Reactie op NMa-Ontwerpbesluit gas 103640

Commentaar op “Ontwerpbesluit”

Uit Ir. M. Joosten, "De gastemperatuur bij de meting van het kleinverbruik",
 "Het Gas", oktober 1987

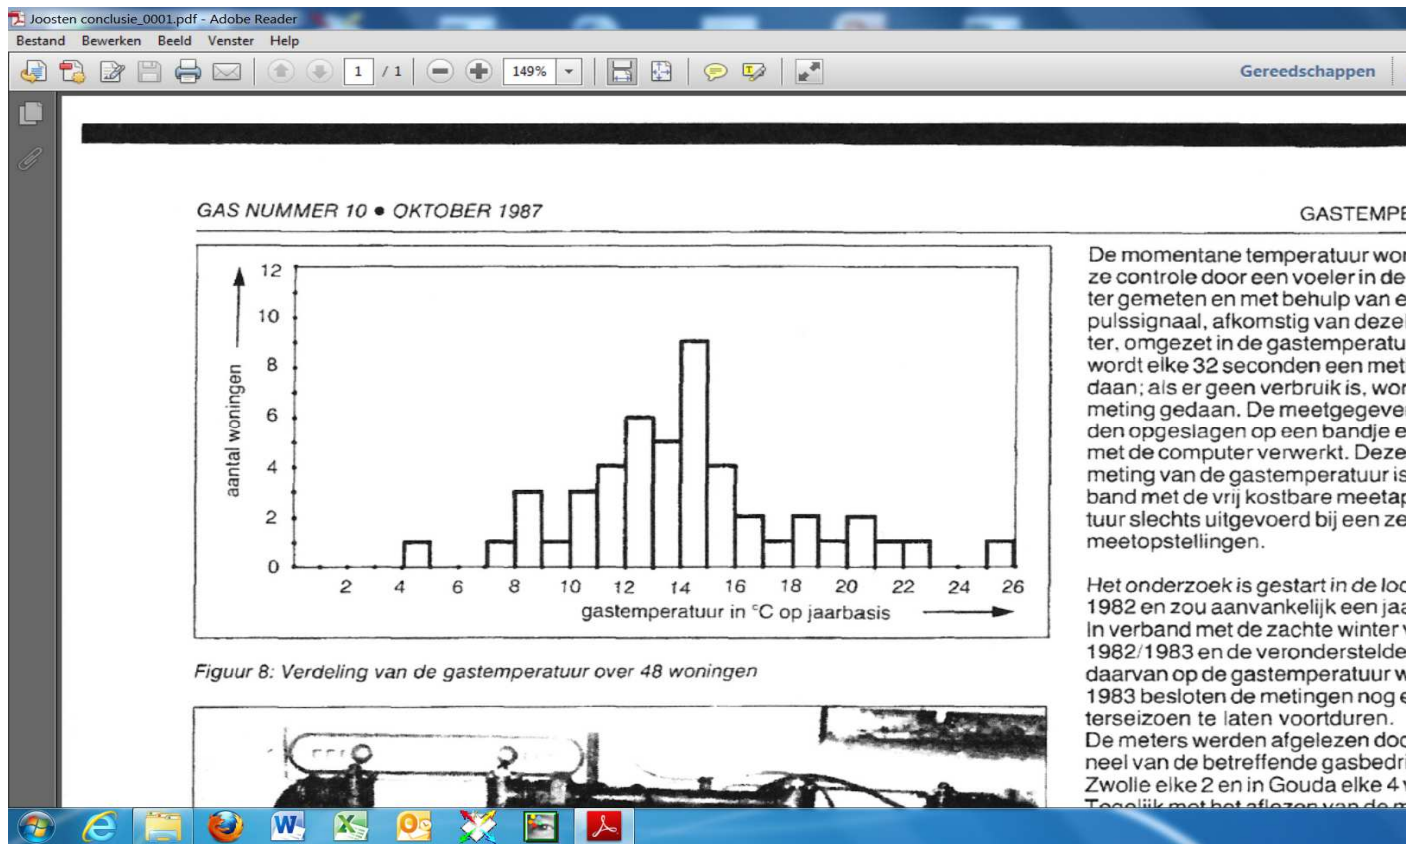
Gedetailleerder dan het KIWA-Gastecrapport uit 2008 geeft onderstaande grafiek aan dat het veronderstellen van slechts één gastemperatuur tot een onjuist gasvolume leidt en dat het zeer nodig is de ware temperatuur toe te passen, hoe dan ook. Het onderlinge verschil van 25 minus 4 = 21 °C komt overeen met 7 % in gasvolume. De gastemperatuur van 25 °C t.o.v. de in 2013 veronderstelde 15 °C betekent nog altijd ca 3,5 % in gasvolume waarvoor de betreffende kleinverbruiker te veel betaalt en dat niet als ontsnappingsverlies wordt verwerkt.
